改善箇所説明図①

改善箇所説明図②

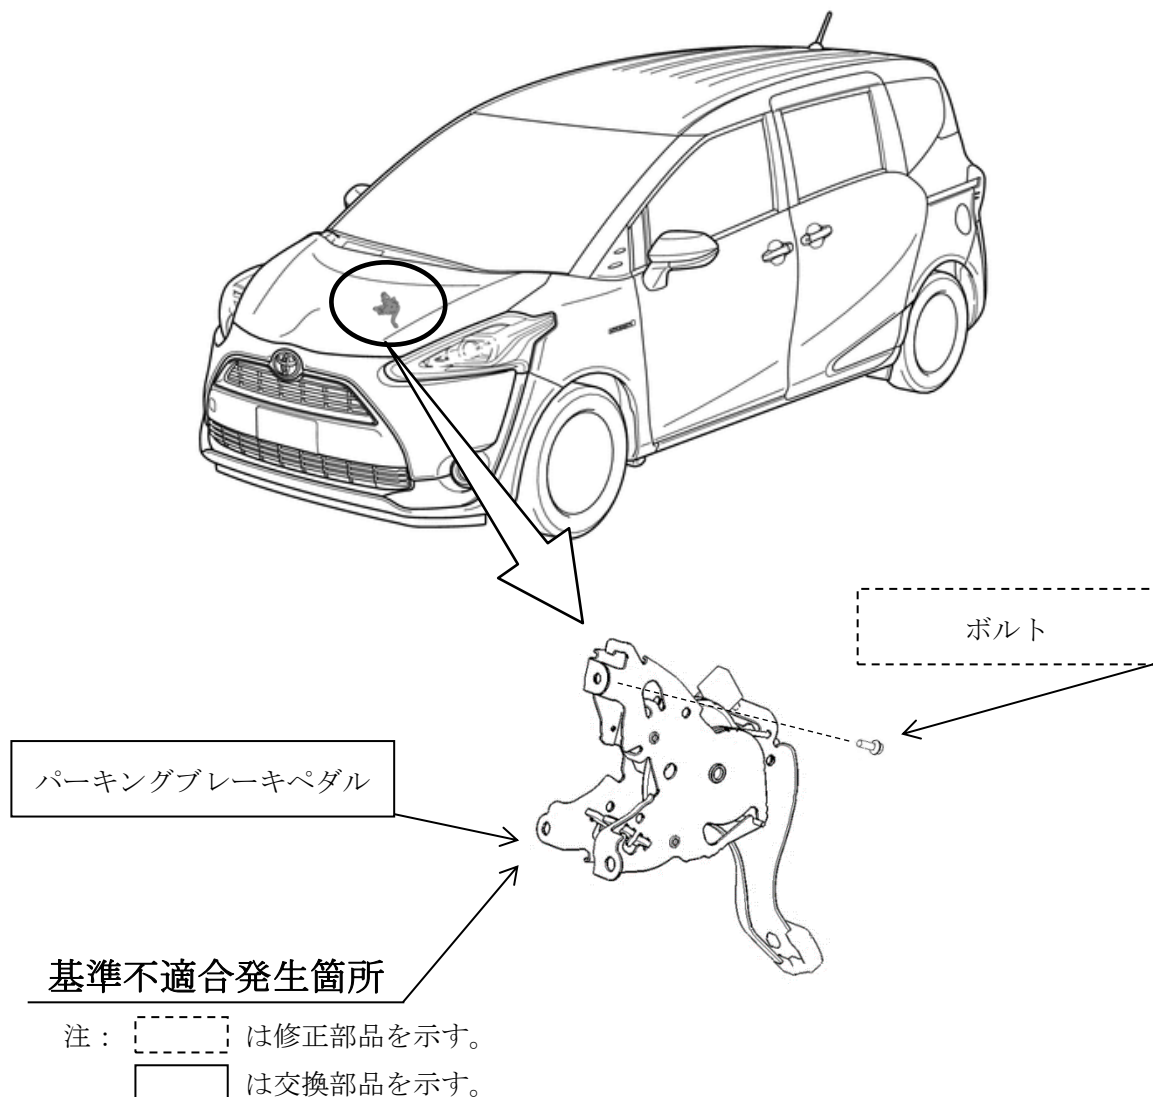
足踏み式パーキングブレーキにおいて、ペダルをボデーに固定するボルトの締付トルク指示が不適切なため、締結力が不足しているものがある。そのため、使用過程で当該ボルトが緩んで脱落し、最悪の場合、パーキングブレーキの操作ができなくなるおそれがある。

全車両、当該ボルトの締付状態を点検し、緩みのあるものは適正トルクで増し締めし、脱落しているものはパーキングブレーキペダルを新品に交換し当該ボルトを適正トルクで締付ける。

識別：改善済車両には車台番号打刻のハイフン後1桁目上部に黄色ペイントを塗布する。

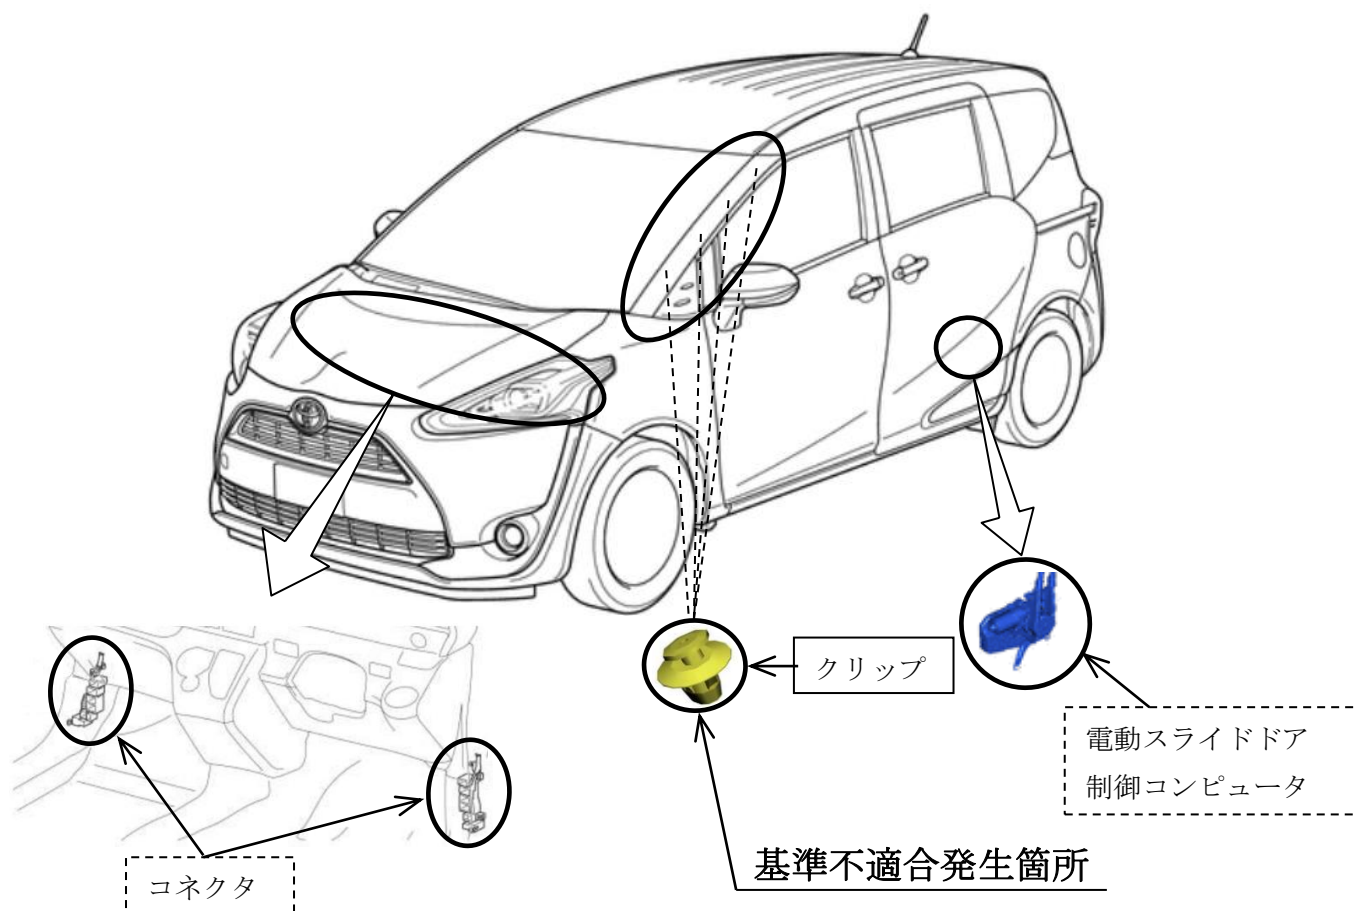
フロントピラーガーニッシュ取付部において、取付用クリップの防水耐久性が不十分なため、経年により車室内に浸水して、電装品のコネクタが被水し短絡することがある。そのため、電動ドアロック等の作動不良や、最悪の場合、電動スライドドア装着車は走行中にスライドドアが開くおそれがある。

全車両、フロントピラーガーニッシュ取付用クリップを対策品に交換し、電動スライドドア装着車は、電動スライドドア制御コンピュータのプログラムを対策仕様に修正する。また、コネクタに被水跡がある場合は、グリスを塗布する。

識別：改善済車両には車台番号打刻の左下部に黄色ペイントを塗布する。
